Variación Nº 5: rubros de obra de excavación por medios mecánicos en roca

Comunicación 096.2019.0452

REFERENCIA: "OBRAS DE REHABILITACIÓN Y AMPLIACIÓN DE LA RED DE ALCANTARILLADO SANITARIO Y CONSTRUCCIÓN DE LA PLANTA DE TRATAMIENTO DE AGUAS RESIDUALES EN LA BAHÍA DE ASUNCIÓN Y CIUDAD DE SAN LORENZO- **LOTE Nº1 ASUNCIÓN"**

ASUNTO: Precio nuevo del rubro de excavación para estructuras (por debajo del nivel actual) en roca

OBRA: PLANTA DE TRATAMIENTO VARADERO	**Geotecnia S.A** Soluciones Confiables	*HOJA: 1* *ESTUDIO 353/2018*
UBICACION: Teniente Cesar Díaz y Avda. República	*PLANTA DE UBICACION DE SONDEOS*	*RESPONSABLE:* *ING. LETICIA RAMÍREZ*

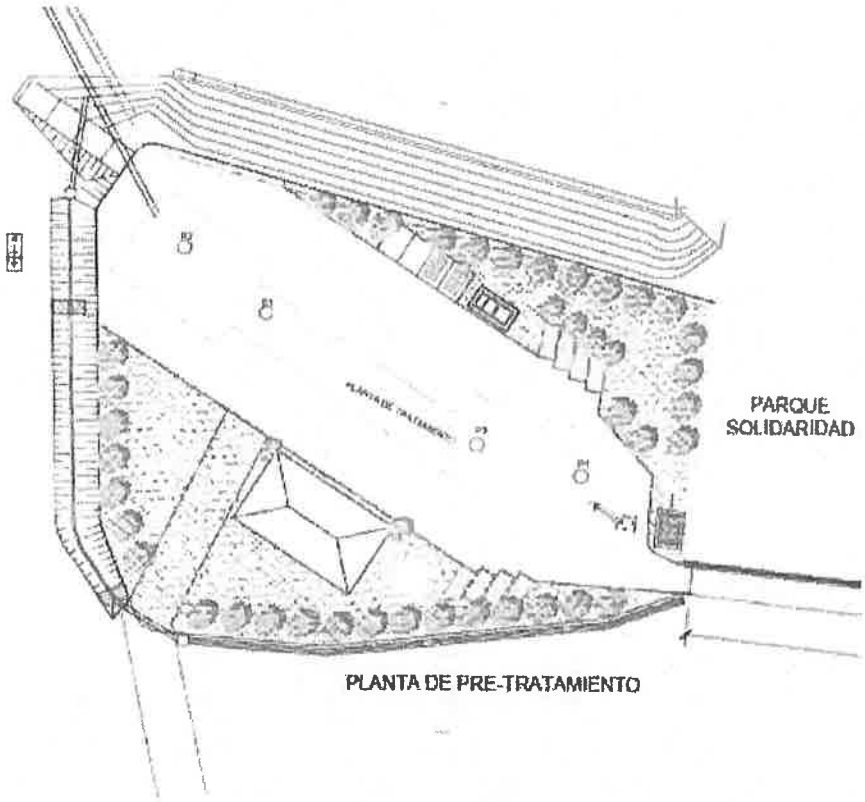
En segundo lugar, los resultados de los perfiles geológicos arrojados por los 2 sondeos de percusión del terreno de emplazamiento de la obra de llegada, remitidos por la Contratista mediante comunicación 275.2018.0325, sitúan los niveles de suelos de "rechazo" (equivalentes a terreno rocoso) en +55,89 msnm (sondeo P3) y +56,55 msnm (sondeo P4), es decir, en un rango de profundidades variable entre 1,47 y 3,55 m por encima de los niveles previstos.

PLANTA Y PERFIL HIDRAULICO PTAR

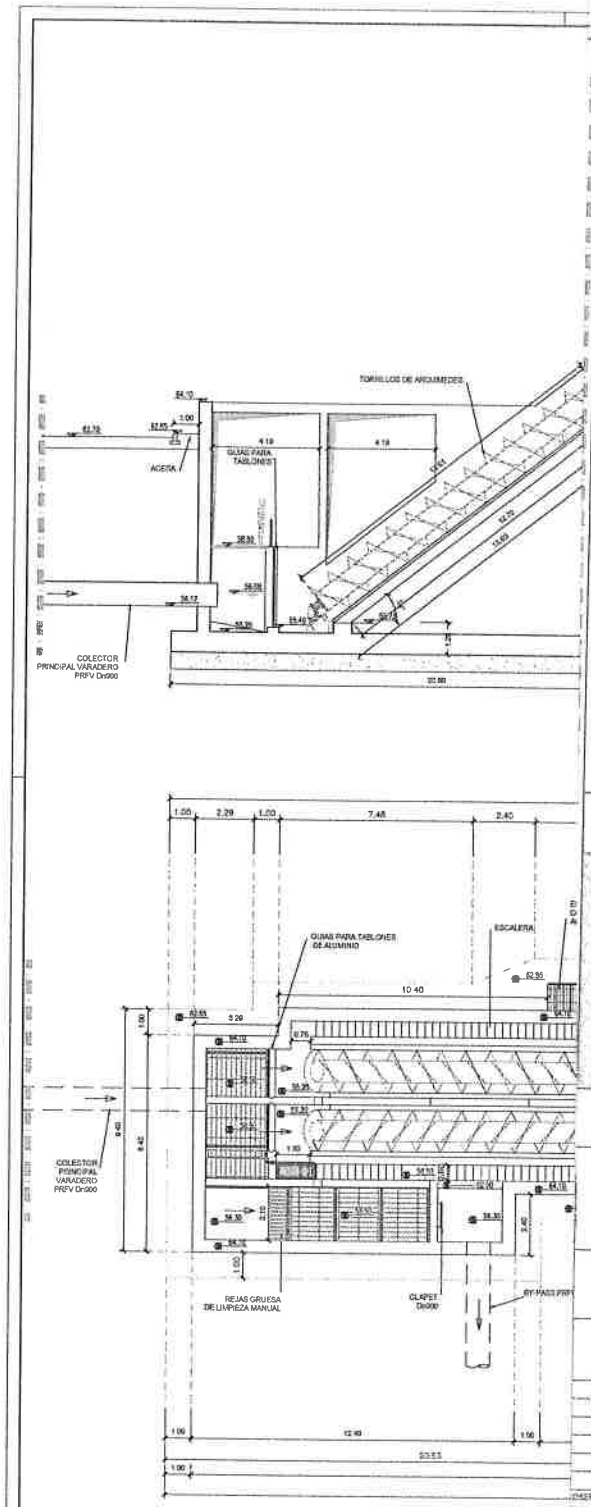
El primero de los niveles se encuentra por debajo del nivel de excavación requerido para la construcción de la losa de cimentación de la obra de llegada (bloque estructural 1) de emplazamiento de los tornillos de Arquímedes del proyecto original, mientras que el segundo constituía el nivel de apoyo de dicha losa.

SAP — VISTO — PLANO N°: PTAR EST 02 — ESCALA: 1:100
OBADO — FECHA

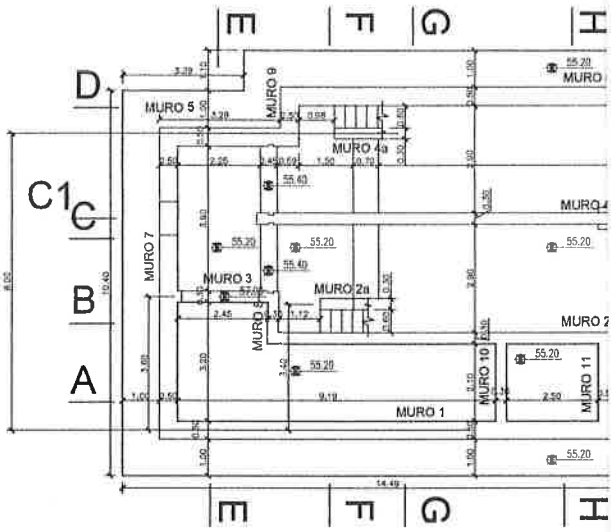
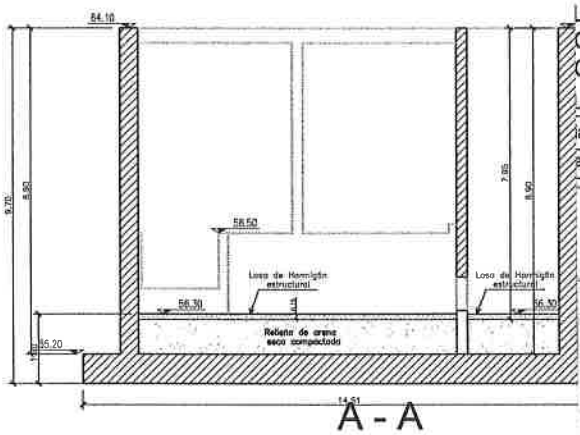
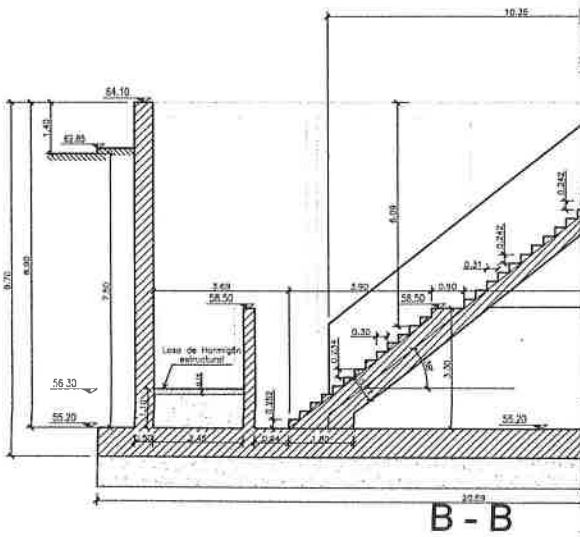
A partir de los datos de los planos del proyecto original y del contenido de la información de tipos y profundidades de terrenos atravesados la Contratista elaboró de una manera razonable un precio global del rubro de excavación para estructuras (por debajo del nivel actual) basado en la existencia de terrenos no rocoso.

FECHA: ENERO 2019 PLANO Nº: 020 EST-VAR-B1.1 ESCALA: 1/100

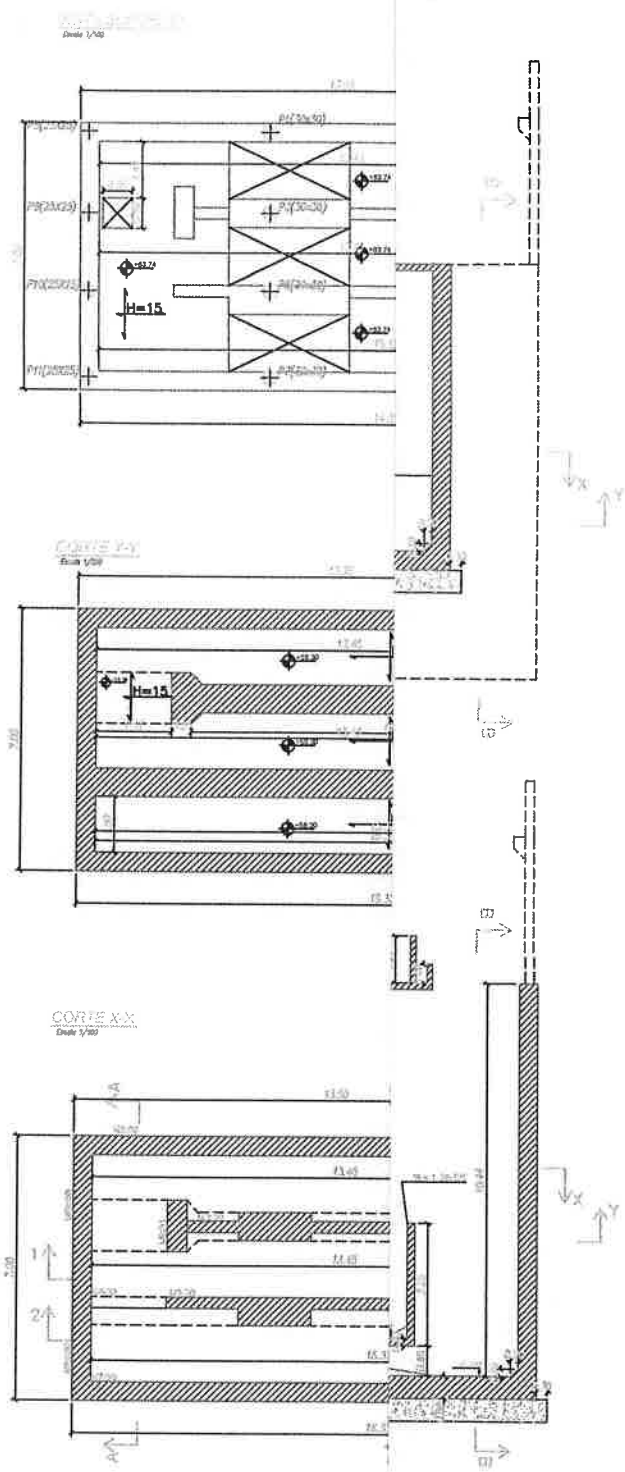
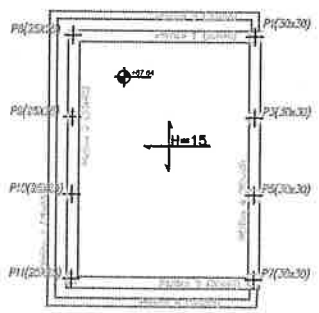
En primer lugar, el aumento de la profundidad de excavación de la base de las losas de cimentación de la obra de llegada, desde el nivel original +54,40 m hasta los niveles +54,10 m, en el caso de los canales de desbaste grueso, y +52,10 msnm. en el caso de la cámara de bombeo, de acuerdo al borrador de plano estructural EST-VAR-B1-1 del Proyecto Modificado Ejecutivo.

Anexo 8 - PTAR de Varadero - Cómputos métricos estimados de excavación en roca a plena anchura

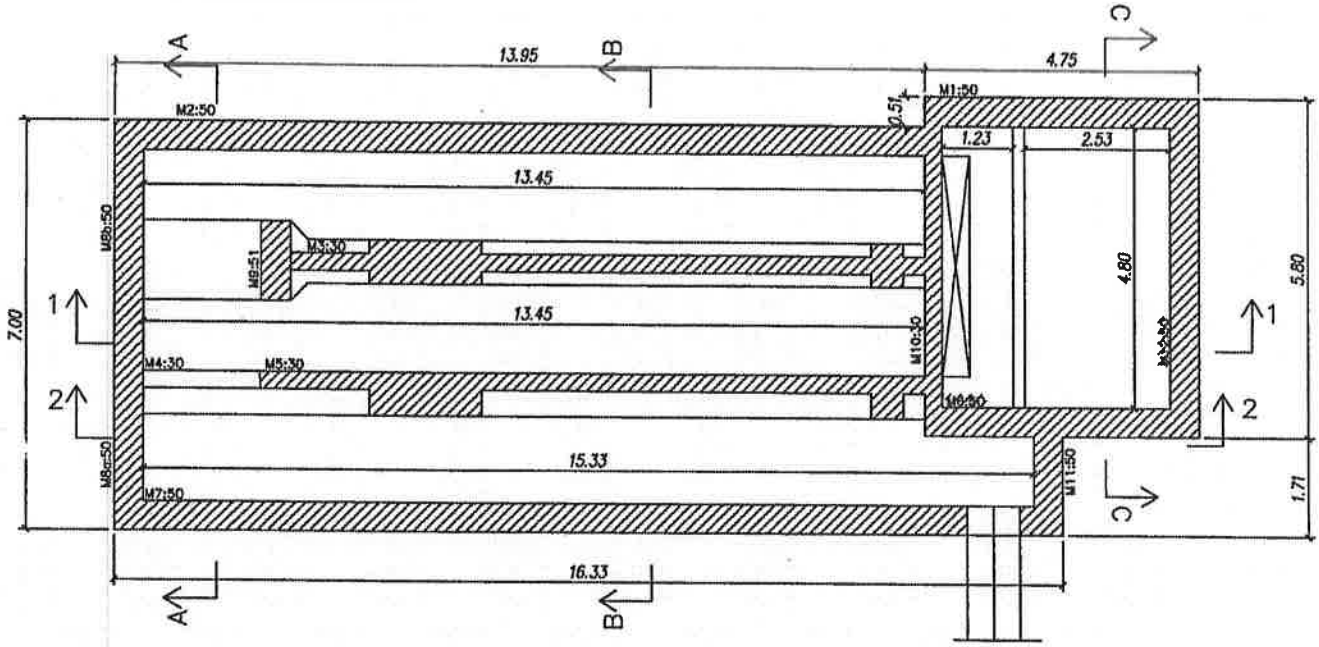
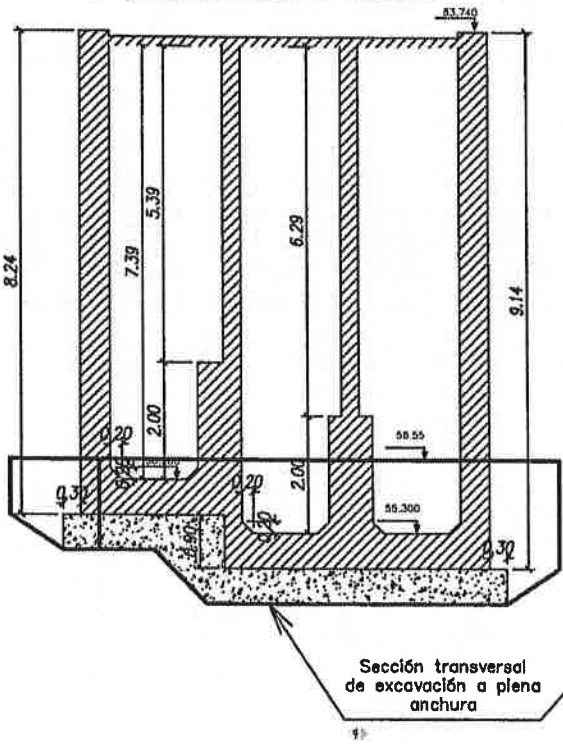
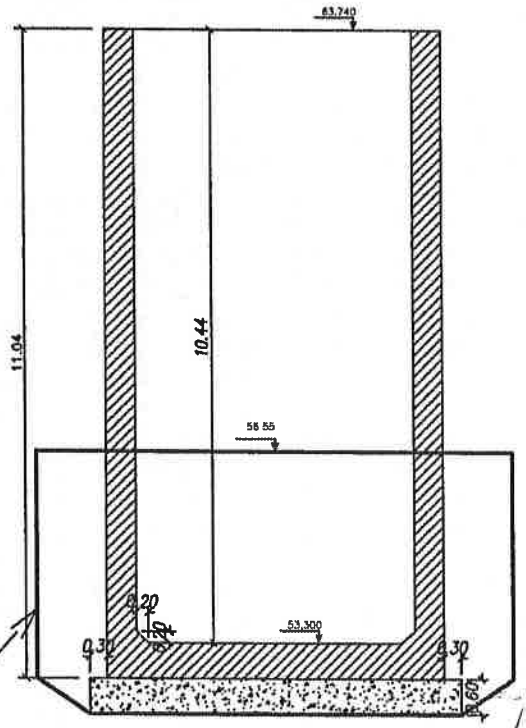
Por último, y a la luz de los datos anteriores, las alturas previstas de excavación en roca oscilan en términos medios entre 2,35 m y 3,99 para las estructuras de los canales de desbaste y cámara de bombeo de la obra de llegada, respectivamente.

La cantidad de volumen de roca excavada a plena anchura asciende a 535 m^3, frente a una cantidad nula estimada en base a los datos del diseño original y a la información de partida contenida en el informe geotécnico de licitación.

Estructura	Nivel techo roca (msnm)	Nivel base losa cimentación (msnm)	Sección transversal (m2)	Longitud (m)	Volumen excavación (m^3)
Canales de desbaste	56,55	54,10	19,88	13,75	273,35
Extremo canal alivio	56,55	54,10	2,07	2,38	4,93
Cámara de bombeo	56,55	52,10	35,95	7,15	257,04
				Total	**535,32**
